Alegaciones al proyecto PE-Ágata (Ávila) y LAAT Galapagar

**A LA SUBDELEGACIÓN DE GOBIERNO
EN ÁVILA**

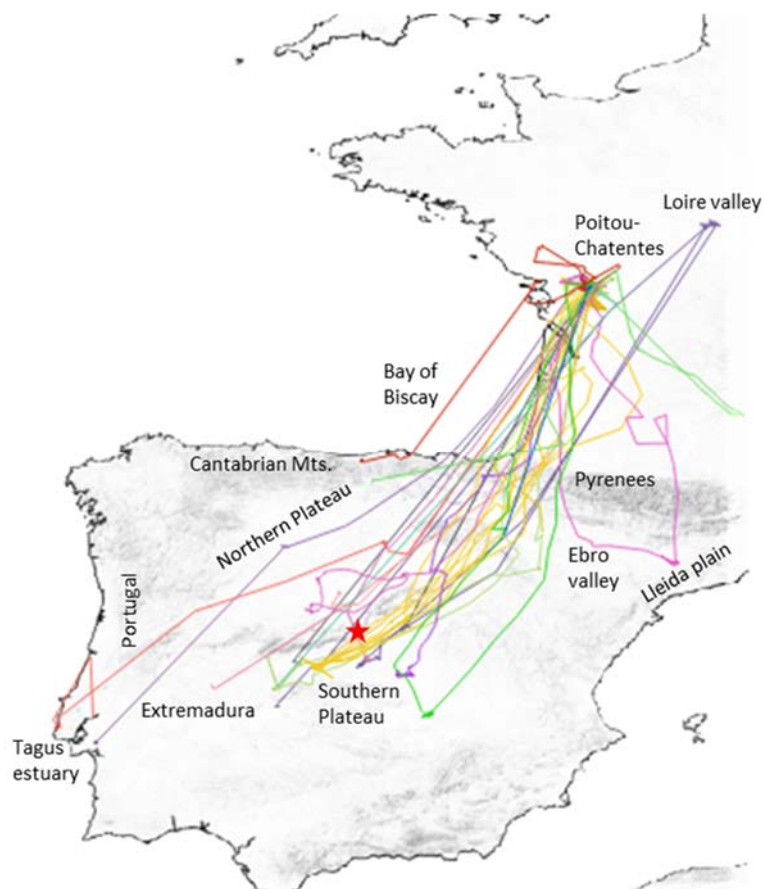
El proyecto PE Ágata y su línea eléctrica asociada de ubican en el principal corredor migratorio de los sisonos franceses que invernán en la Península Ibérica (Figura 2), habiéndose constatado el paso de sisonos franceses por el puerto Malagón, precisamente por una zona donde ya existen otros parques eólicos (Figura 3).

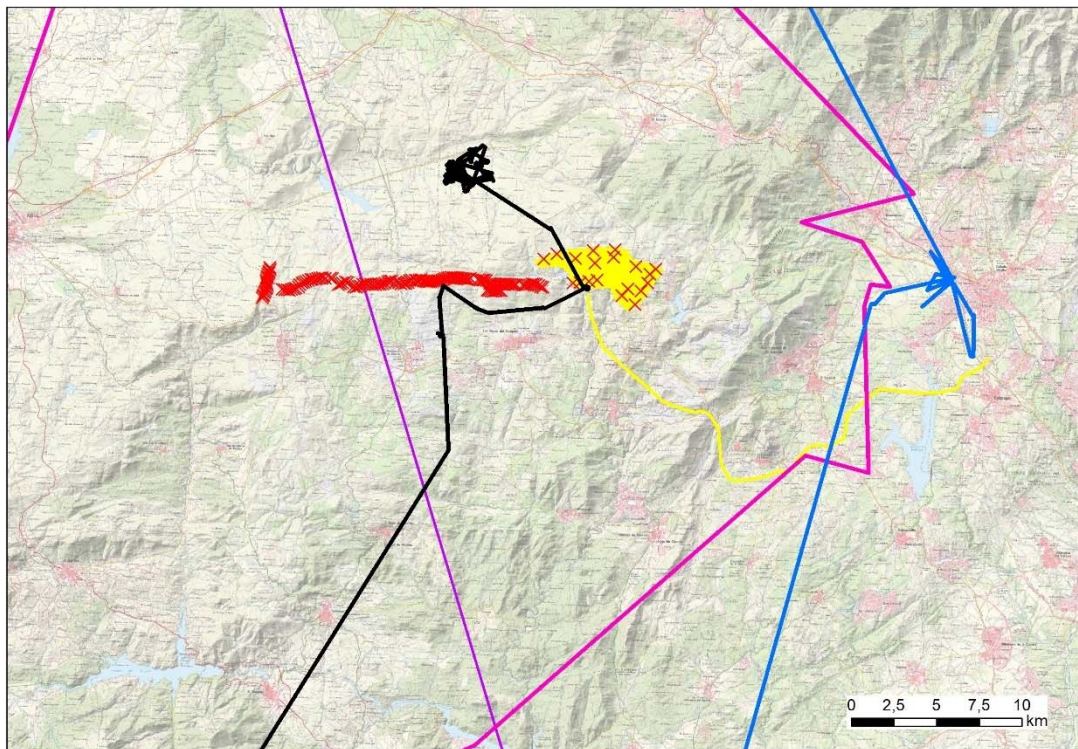
Más aún, los movimientos efectuados durante mayo y junio de 2020 por uno de los sisones en el ámbito del proyecto, representado en color negro en las Figura 3 y Figura 4, constatan por primera vez el **efecto barrera que suponen los parques eólicos para los sisones en migración.** En dicha figura se observa claramente como el sisón, procedente del sur, llega a la zona del puerto de Malagón el día 21 de mayo y, tras una pequeña escala para descansar en las proximidades de Navalperal de Pinares, retoma su viaje manteniendo el rumbo norte, pero realiza un par de paradas a medida que se va acercando a la alineación de aerogeneradores.

Finalmente no es capaz de cruzar la barrera de parques eólicos existentes en la cumbre de la Sierra de Malagón (entre la carretera AV-501 y el embalse de las Navas de Marqués); al llegar a una distancia de aproximadamente 350 m de los aerogeneradores, cambia de rumbo hacia el este hasta conseguir superar la alineación de aerogeneradores, pasando precisamente por la zona donde se ha proyectado el PE Ágata. De hecho, tras el cambio de rumbo obligado por los aerogeneradores, realizó una escala en el ámbito del PE Ágata, antes de retomar su rumbo hacia su destino en los pastizales de Campo Azálvaro (ya dentro de la ZEPA), un poco más al norte. Es decir, **el PE Ágata se ubica justamente en la única zona del puerto de Malagón por donde los sisones pueden actualmente cruzar sin las barreras artificiales que generan los parques eólicos ya existentes, afectando además a una zona de parada o descanso durante los movimientos migratorios.**

Por su parte, la línea eléctrica de evacuación del PE Ágata cruza las zonas de paso por el piedemonte de los sisones y alcaravanes que cruzan el Sistema Central por otros puertos de montaña, como el Puerto de Guadarrama (Figura 3).
